**PROJET D'IMPLANTATION D'UNE UNITE DE FABRICATION DE CHARBON
ACTIF- VIERZON (18)**

**BILAN DES MODIFICATIONS APPORTEES
SUITE AU RELEVÉ D'INSUFFISANCES DU DOSSIER ICPE**

DREAL - Demande de compléments du 19/06/2024 – affaire suivie par Mr. Christophe GAVORY

<p>Jacobi GROUP</p>	<p>DOSSIER DE DEMANDE D'AUTORISATION ENVIRONNEMENTALE UNIQUE</p> <p><i>Mémoire réponse à la DREAL – demande de compléments du 19/06/2024</i></p>	<p>Commune Vierzon (18)</p>
--	---	------------------------------------

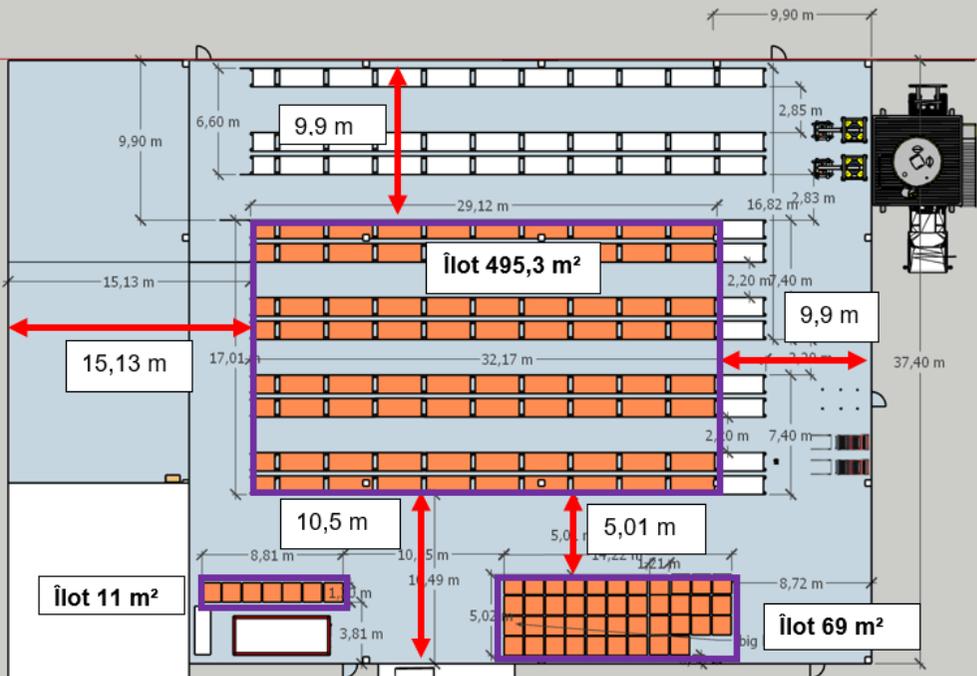
- Les niveaux sonores attendus **de jour** sont présentés dans le tableau ci-dessous :

Point	Entité	Distance par rapport au point en limite de propriété (en m)	Niveau résiduel (dB(A))	Niveau attendu en limite de propriété (dB(A))	Emergence attendue au niveau des habitations à l'Est (dB(A)) - > 200 m des limites du site	Emergence attendue au niveau du restaurant au Sud Est (dB(A)) – env 150 m des limites du site	Conformité
Point 1	Camion n°1	80	51	54,6 < 70 Conforme Emergence 3,6 < 5 Conforme	Niveau de bruit attendu : 53,8 Emergence : 2,8 < 5 Conforme	Niveau de bruit attendu : 54,2 Emergence : 3,2 < 5 Conforme	☺
	Camion n°2	90					
	Camion n°3	60					
	Process	65					
Point 2	Camion n°1	100	52	53,5 < 70 Conforme Emergence 1,5 < 5 Conforme	Niveau de bruit attendu : 52,9 Emergence : 0,9 < 5 Conforme	Niveau de bruit attendu : 53,3 Emergence : 1,3 < 5 Conforme	☺

- Les niveaux sonores attendus **de nuit** sont présentés dans le tableau ci-dessous :

Point	Entité	Distance par rapport au point en limite de propriété (en m)	Niveau résiduel (dB(A))	Niveau attendu en limite de propriété (dB(A))	Emergence attendue au niveau des habitations à l'Est (dB(A)) - > 200 m des limites du site	Emergence attendue au niveau du restaurant au Sud Est (dB(A)) – env 150 m des limites du site	Conformité
Point 1	Process	65	49	51,9 Emergence 2,9 < 3	Niveau de bruit attendu : 51 Emergence : 2 < 3 Conforme	Niveau de bruit attendu : 51,3 Emergence : 2,3 < 3 Conforme	☺
Point 2	Process	110	48,2	49,7 Emergence 1,5 < 3	Niveau de bruit attendu : 48,8 Emergence : 0,6 < 3 Conforme	Niveau de bruit attendu : 49,3 Emergence : 1,1 < 3 Conforme	☺

L'influence des bâtiments (écrans sonores) dans la propagation du son n'est pas prise en compte dans les calculs des niveaux sonores attendus.

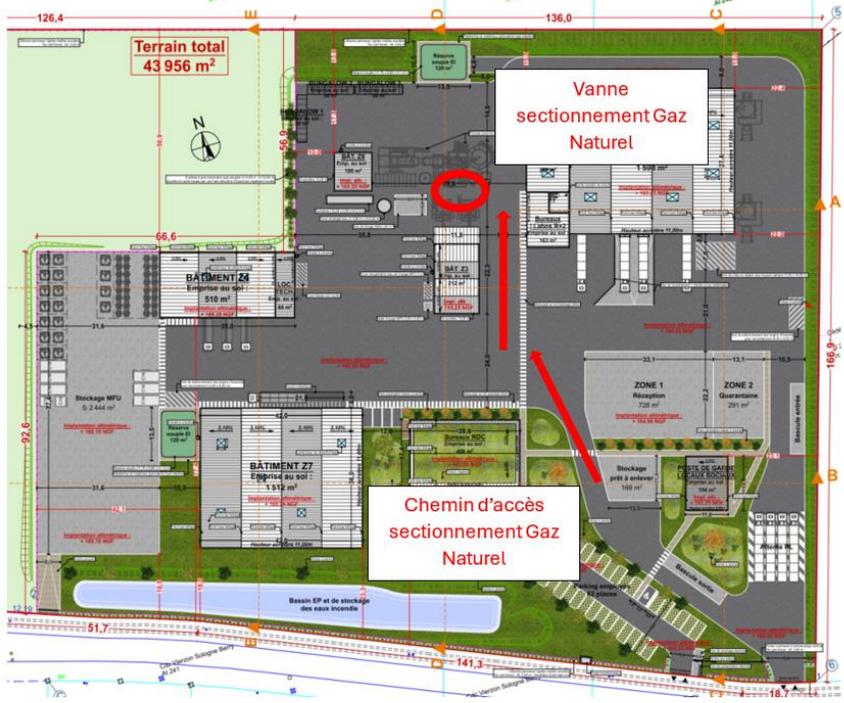
N°	Éléments demandés par la DREAL	Éléments de réponse	Localisation dans le dossier V2
	<p>- Fournir un plan détaillé de la mesure compensatoire, surface de prairie, surface de jonchaie, profondeur ; - Fournir les tableaux d'évaluation de la méthode MNEFZH ;</p> <p>L'équivalence fonctionnelle entre la zone humide impactée et celle créée sur le site n°6 n'est pas décrite dans l'étude d'impact mais dans le dossier de dérogation espèce protégée (page 188). Ces éléments doivent apparaître dans le document adéquat.</p> <p>L'équivalence voire l'amélioration est montrée pour plusieurs fonctions sauf pour la sous fonction recharge des nappes (page 190). La différence entre la zone humide impactée (prairie avec structure sableuse en surface et position en plateau) et la zone créée (cuvette prévue sur 3 mètres de remblais au-dessus du sol naturel, avec fond argileux) entraînera une recharge de nappe moins importante sur le site créé comme décrit dans le dossier page 190. Il convient de préciser si 20 % de surface de compensation supplémentaire compense la différence de fonctionnalité entre zone impactée et zone créée ou, si tel n'est pas le cas, d'améliorer la fonctionnalité de cette compensation de zone humide.</p> <p>Pour cette sous fonction de recharge de nappes, il convient de préciser la conclusion de cette partie : seules les fonctionnalités de la zone</p>	<p>plateau, planes ou concaves, sont alimentées par leur impluvium uniquement et constituent des zones humides à la faveur d'une nature pédologique particulière.</p>

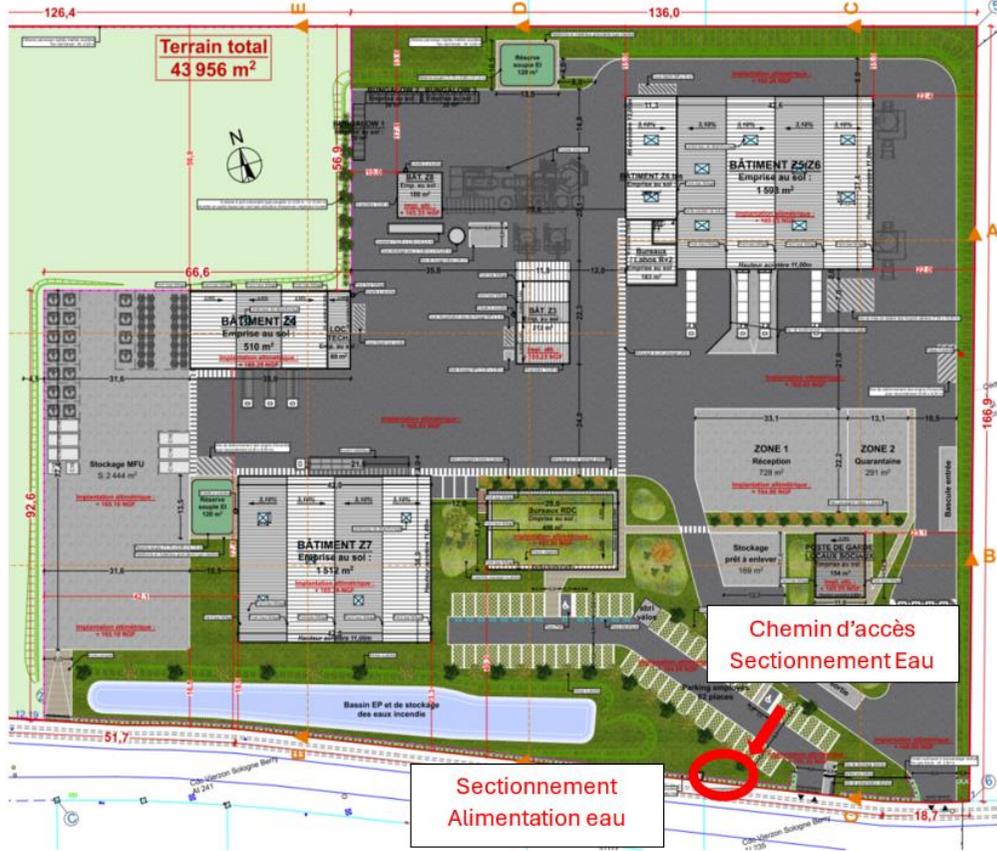
N°	Éléments demandés par la DREAL	Éléments de réponse	Localisation dans le dossier V2
	fonctionnelle (ratio surfacique de 1 dans ce cas).		
PJ n°3.3 : Propositions de prescriptions			
9	<p><u>Demande d'aménagement de certaines prescriptions de l'arrêté ministériel du 22 décembre 2023 :</u></p> <p>1) conformément à l'article 2 de l'AM du 22/12/23, la surface d'un îlot est limitée à 500 m². L'article 9 ainsi que l'article 13 de l'arrêté susvisé ne permet pas l'aménagement de cette prescription ;</p> <p>2) conformément à l'article 9 II de l'AM du 22/12/23 ; la configuration géométrique de ces îlots est telle que tout point est situé à moins de dix mètres d'une face accessible par les services d'incendie et de secours sur au moins une face, la hauteur maximale d'entreposage est de six mètres, les îlots sont délimités et séparés par des allées de largeur d'au moins cinq mètres.</p> <p>L'article 9 III de l'arrêté susvisé précise que ces prescriptions peuvent être adaptées conformément à l'article R. 181-54 du code de l'environnement, au vu des circonstances locales et en fonction des caractéristiques de l'installation et de la sensibilité du milieu. À cet effet, les documents suivants doivent être joints au dossier :</p> <ul style="list-style-type: none"> - une étude d'ingénierie d'incendie spécifique ou une étude technique précisant les mesures justifiant la protection des intérêts mentionnés à l'article L. 511-1 du code de l'environnement ; 	<p>1) Le stockage des zones 5-6 est modifié comme sur le schéma de principe ci-dessous :</p>  <p>Le charbon actif saturé est représenté en orange, le charbon actif vierge en blanc.</p> <p>Le stockage au sol au Sud de la zone sera constitué de quelques palettes présentes temporairement dans la zone en attente de tri et rangement = équivalent d'une zone de préparation.</p> <p>3 îlots de stockage de charbon actif saturé sont créés, de moins de 500 m² chacun et séparés par des allées > 5 m.</p>	<p>La demande d'aménagement est reprise, intégrant son Etude technique incendie, en Etape 3, Pièce jointe n°3 : Propositions du pétitionnaire.</p> <p>Les flux thermiques, leurs effets et les stockages sont repris en Etape 7, Pièce jointe n°6 : Etude de danger, partie 2.4 (pages 33 à 37 et page 44) & Partie 3.4.1, pages 60 et 61 & Partie 4.2 (analyse préliminaire des risques), pages 86 et 87 & Annexe n°3 : Tableaux d'analyse préliminaire des risques & Annexe n°4 : Annexes Flumilog & Résumé non technique de l'étude de danger & Etape 7, Pièce jointe n°4 : Justificatif du respect des prescriptions à l'arrêté 2716 Enregistrement, pages 4 et 5 &</p>

N°	Éléments demandés par la DREAL	Éléments de réponse	Localisation dans le dossier V2
	<p>- une étude de flux thermique démontrant que l'incendie généralisé d'une zone délimitée remplie au maximum de sa capacité n'est pas susceptible de soumettre les zones voisines ou les bâtiments voisins à un flux thermique supérieur : à 8 kW/m², lorsque la zone est protégée par un système d'extinction automatique adapté ou par des moyens d'extinction prépositionnés couplés à une surveillance humaine permanente ; à 5 kW/m², dans les autres cas.</p>	<p>La distance de 9,90 m entre les stockages et les parois Nord et Est permettent de couper tout flux sur la voie engins (voir synthèse des flux reprise ci-après).</p> <p>Une issue de secours est également créée sur la façade Est.</p> <p>2) L'étude technique présentée en Annexe de la Pièce jointe n°3, Etape 3, permet de justifier de l'acceptabilité de cette configuration, au titre de l'aménagement demandé concernant la partie II.</p> <p>Cette étude justifie en particulier que le temps d'atteinte des critères de tenabilité dépasse le temps d'évacuation des personnes, que les impacts extérieurs d'un incendie de la zone sont limités et maîtrisés, et que la bonne intervention des services de secours est assurée.</p>	<p>Etape 8, Pièce supplémentaire : Justificatif du respect des prescriptions à l'arrêté 2718 Autorisation, pages 7 à 9</p> <p>La nouvelle répartition des stockages est reprise dans les pièces suivantes : Etape 3, Pièce jointe n°1 : Description projet, pages 4 et 5 & Etape 3, Pièce jointe n°2 : Présentation non technique, pages 5 et 6</p>

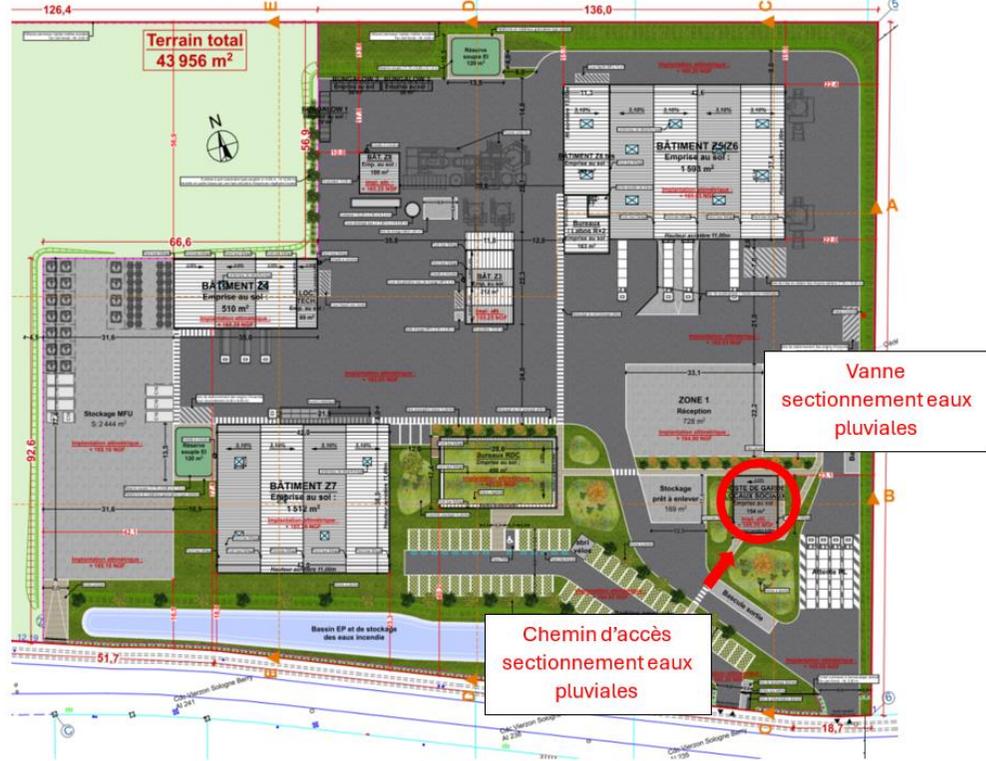
PJ n°7.6 : Etude de danger			
10	<p><u>Besoin en eau</u></p> <p>- Les réserves d'eau supplémentaires de 120 m³ chacune et leurs aires d'aspiration doivent être placées au-delà du flux thermique de 3 kW/m² et à 10 m minimum d'un bâtiment.</p> <p>- Prévoir une réalimentation automatique des réserves et citernes incendie.</p>	<p>Les réserves d'eau supplémentaires sont placées en-dehors de tout flux thermique. Les flux retenus sont rappelés ci-dessous.</p> <p>Les réserves d'eau supplémentaires de 120 m³ et leurs aires d'aspiration seront placées au-delà du flux thermique de 3 kW/m². Les flux thermiques sont rappelés ci-dessous.</p> <p>La réserve placée à côté de la zone 7 sera déplacée sur la zone de stockage MFU, soit à une distance de 10m du bâtiment.</p>	<p>Etape 7, Pièce jointe n°6 : Etude de danger, partie 3.4.5, pages 68 et 69 & Etape 7, Pièce jointe n°4 : Justificatif du respect des prescriptions à l'arrêté 2716 Enregistrement, page 16. & Etape 6, Pièce jointe n° 2 : Etude d'impact, partie 4.2.1 (consommation d'eau), page 98</p>

N°	Éléments demandés par la DREAL	Éléments de réponse	Localisation dans le dossier V2
		 <p>Les 2 réserves sont prévues alimentées en eau (depuis le réseau AEP). Il sera installé un système d'alimentation avec flotteur pour permettre une réalimentation en continue.</p>
